Dotyczy: postępowania przetargowego na zaprojektowanie, wykonanie, uruchomienie i przekazanie do eksploatacji inwestycji pod nazwą „Budowa Zakładu Odzysku Energii z procesu termicznego przekształcania frakcji energetycznych odpadów komunalnych w Kraśniku”

ODPOWIEDZI NA PYTANIA, WYJAŚNIENIA TREŚCI ORAZ MODYFIKACJA SWZ – SERIA 03

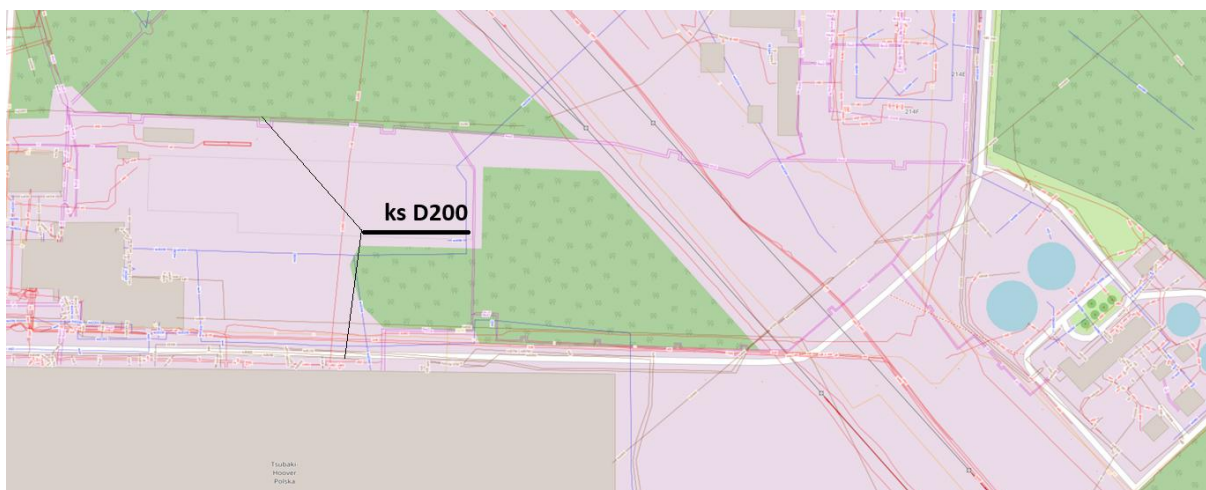
W rozdz. 3.1.11 pkt. 3 wnosimy o wyłączenie odpowiedzialności Wykonawcy za analizę bezpieczeństwa ppoż. VW_ZK w kontekście budowy ZOE.

Zamawiający określił zakres dokumentacji projektowej w 4.4.3. Pkt 16) ppkt. 5 mówi o wykonaniu operatu p.poz. ZOE jako elementu dokumentacji projektowej. W przypadku jednak, gdyby działania wykonawcy miały wpływ na stan bezpieczeństwa pożarowego VW_ZK np. poprzez włączenie się za zgodą VW_ZK w zakładowy system hydrantów lub ich współdzielenie, jak również blokadę dróg p.poz. wokół magazynu węgla w takim przypadku Wykonawca zobowiązany będzie wykonać analizę bezpieczeństwa ppoż. również dla VW_ZK (dla obszaru, na który ma wpływ ZOE).
